Sopralluogo alle Mura di Ferrara

Monitoraggio civico del progetto Open Wall

Scheda operativa di monitoraggio civico

Compilatore o gruppo: Monithon Europe

13 Ulteriori barriere non previste: Bastione San Giorgio

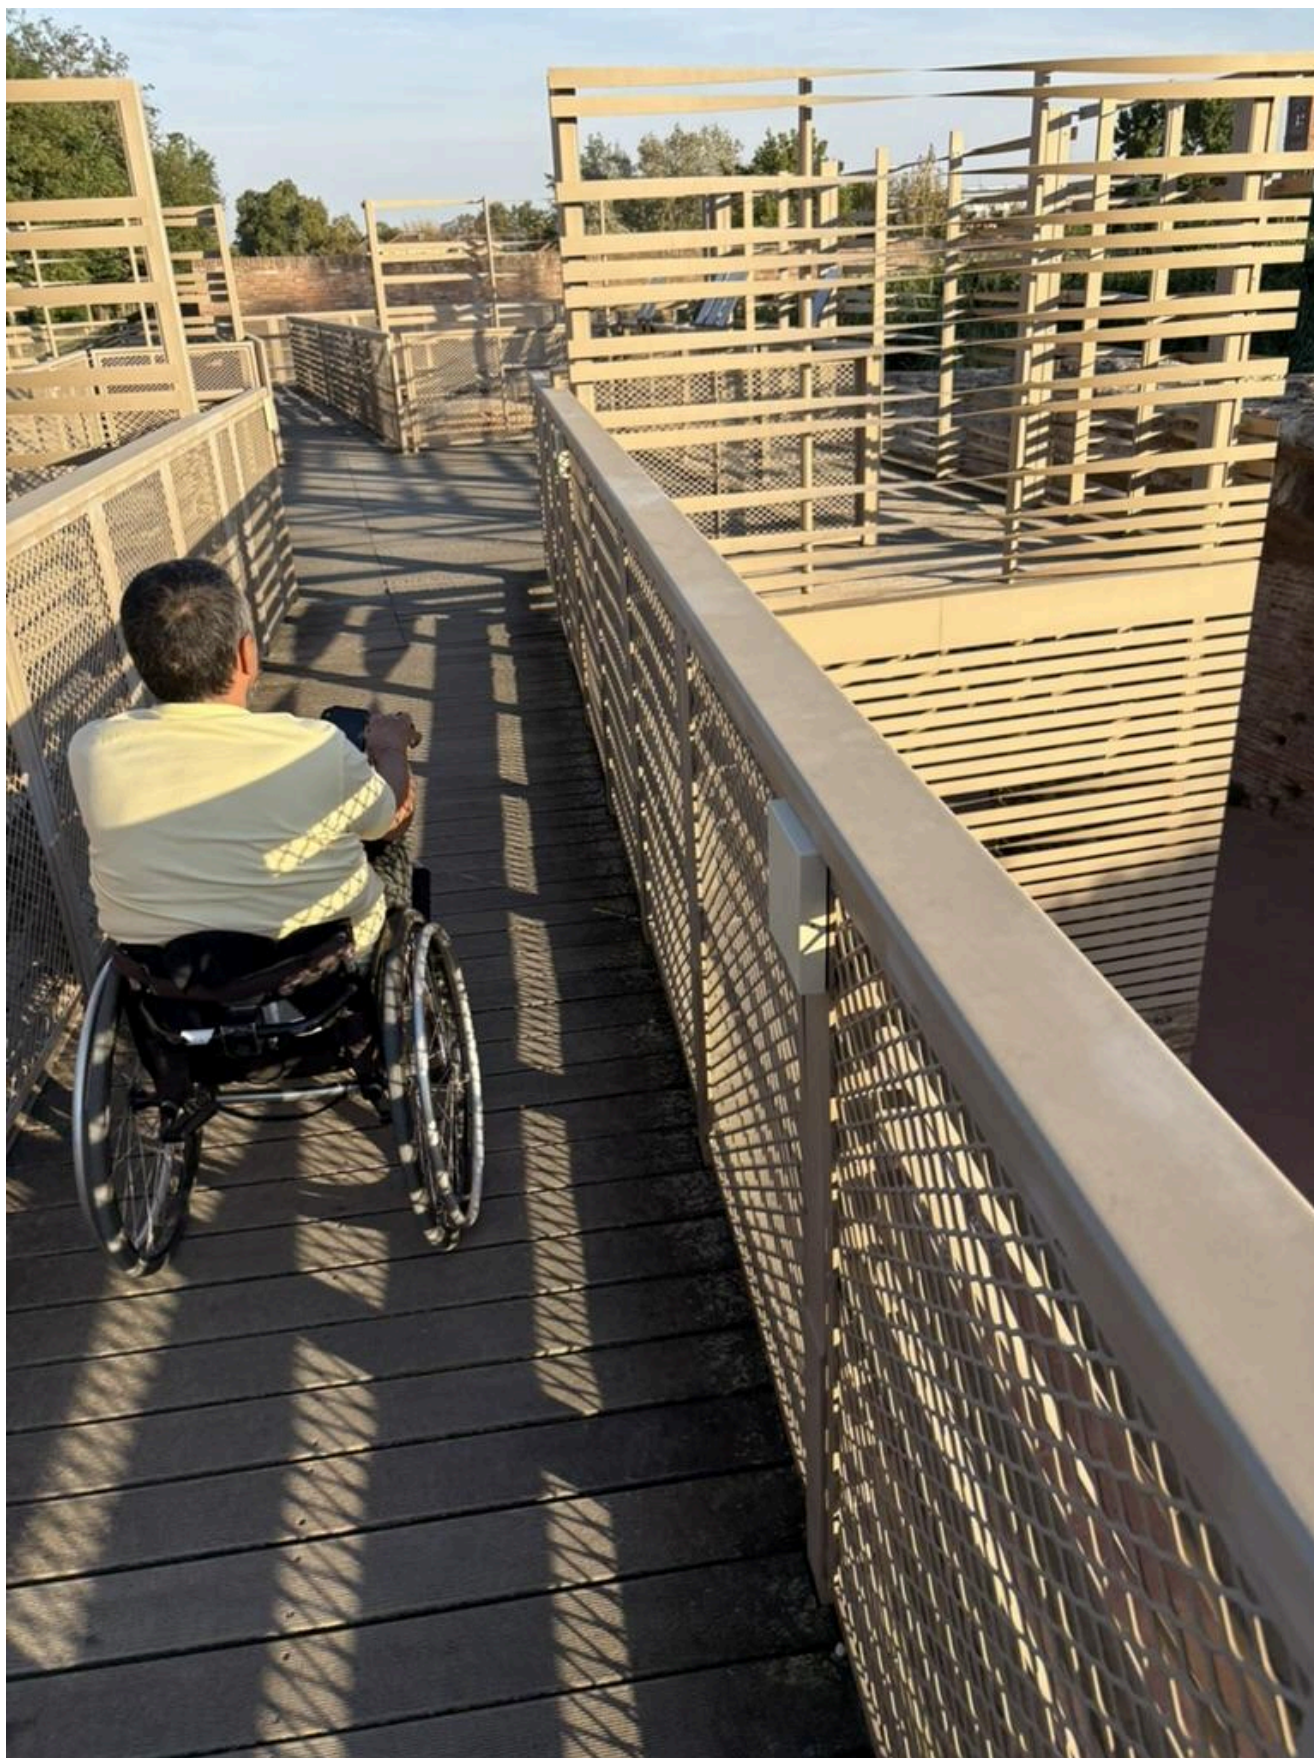
Per arrivare a bastione San Giorgio, va segnalato con maniglie o segni tattili sulla ringhiera la presenza di una deviazione verso destra (arrivando dal parcheggio).

Presenza di un percorso sul bastione non è segnalata adeguatamente per persone non vedenti o ipovedenti.

Inserire maniglie o segnali tattili della presenza di una deviazioni.
